RELATÓRIO CONCLUSIVO DE ACOMPANHAMENTO DE EXECUÇÃO CONTRATUAL

Nº 2022/02297

Fornecimento de material e mão de obra especializada com finalidade de readequação em quadra poliesportiva – Lote 03; Contrato nº 73/SIURB/21.

Figura 3 - Imagem de pilares instalados após a execução da fundação por estaca raiz - EMEF Amélia Rodrigues de Oliveira.

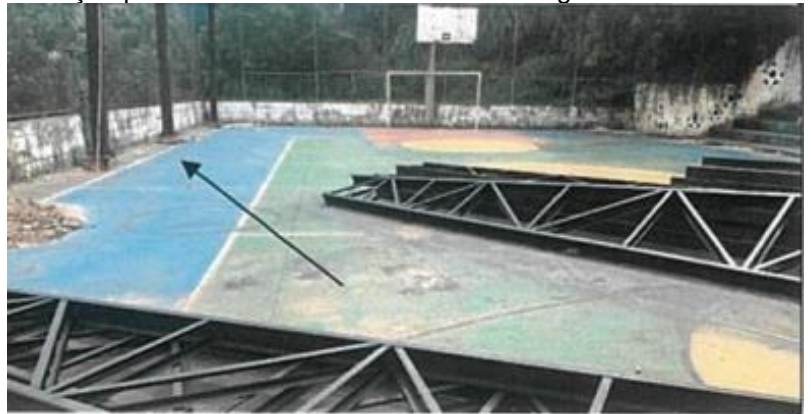
- Em 23.02.2022 a Contratada requer junto ao Gestor do Contrato a aprovação de serviço não constante da planilha original da licitação, no caso, a fundação por estaca-raiz (peça 12, fls. 57/58).

Cabe salientar que a execução por fundação tipo broca, constante na planilha contratual original, foi indicada sem a apresentação de sondagens, estudo das camadas do subsolo e nem estudo de dimensionamento.

Ainda, os argumentos apresentados pela origem neste momento expõem a fragilidade no planejamento e projeto básico, quando afirma que “[...] a execução por fundação tipo broca, constante na planilha contratual original, foi indicada sem a apresentação de sondagens, estudo das camadas do subsolo e nem estudo de dimensionamento”, corroborando com o tema tratado pelo subitem **3.3.1.**
